改善箇所説明図

改善の内容

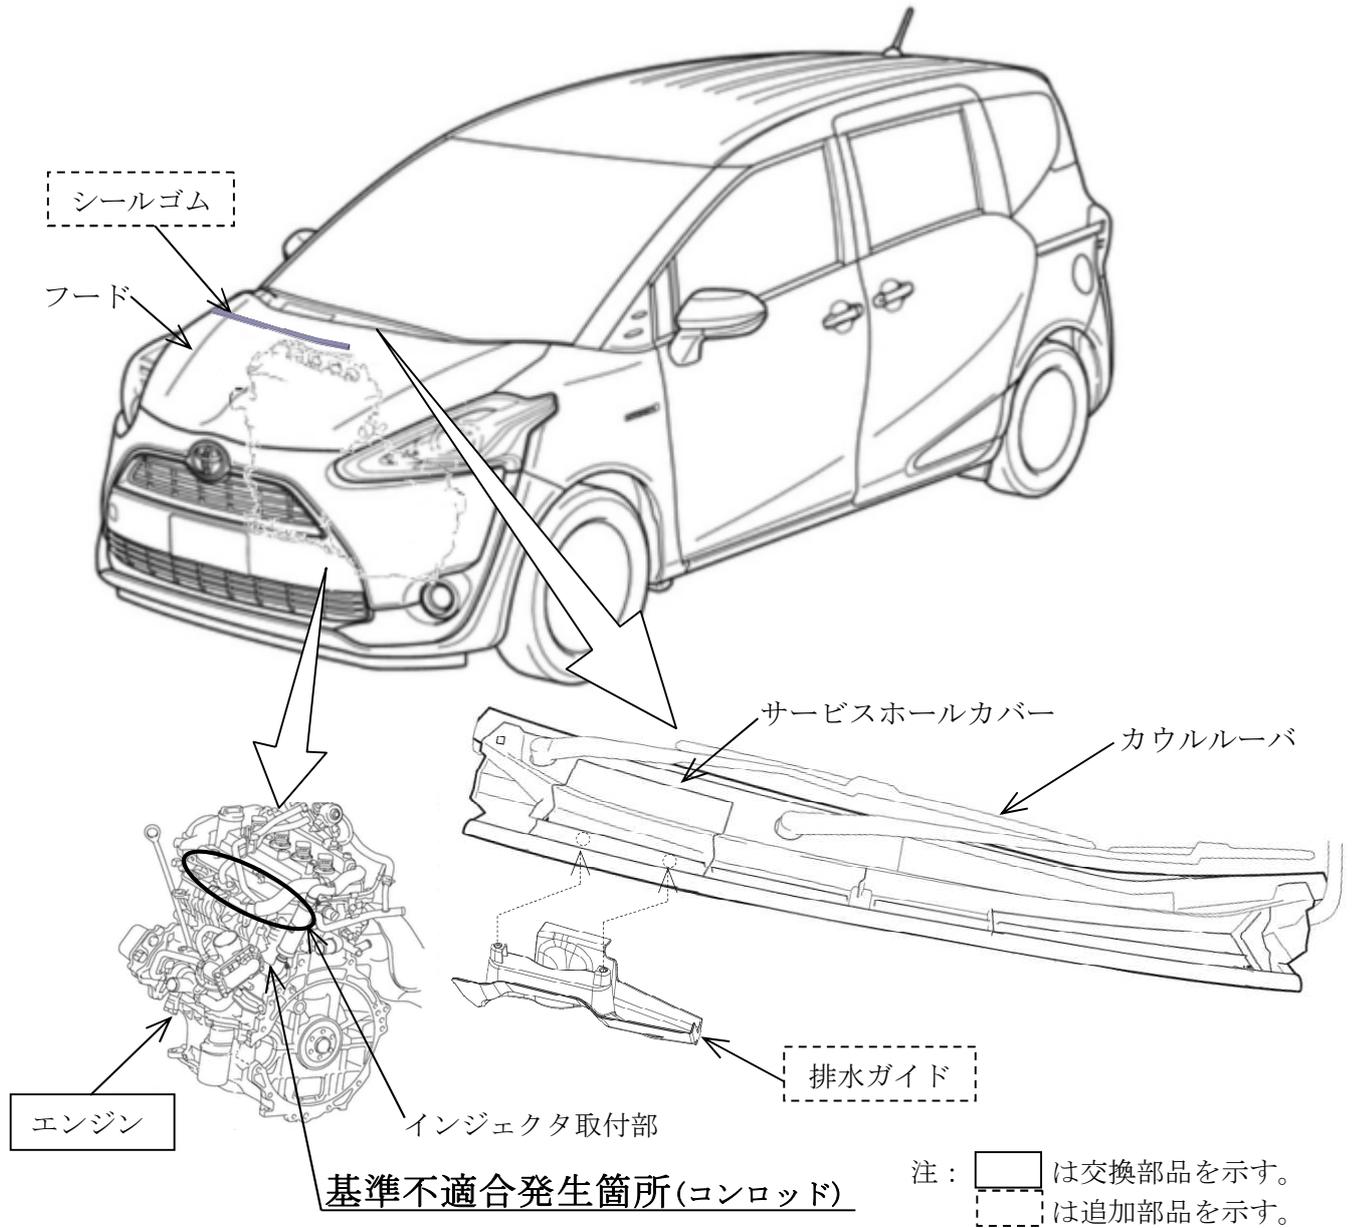
ハイブリッド車のカウルルーバにおいて、サービスホールカバー部の防水性能が不適切なため、経年で防水性が低下し、多量の雨水等がかかった場合、水がエンジンのインジェクタ取付部から燃焼室に浸入することがある。そのため、コンロッドが変形して異音が生じ、最悪の場合、エンジンが破損し、走行不能となるおそれがある。

全車両、サービスホールカバーに排水ガイドおよびフードにシールゴムを追加する。また、エンジンの燃焼室を点検し、異常がある場合はエンジンを新品に交換する。

識別：改善済車両には、車台番号打刻のハイフン上に黄色ペイントを塗布する。
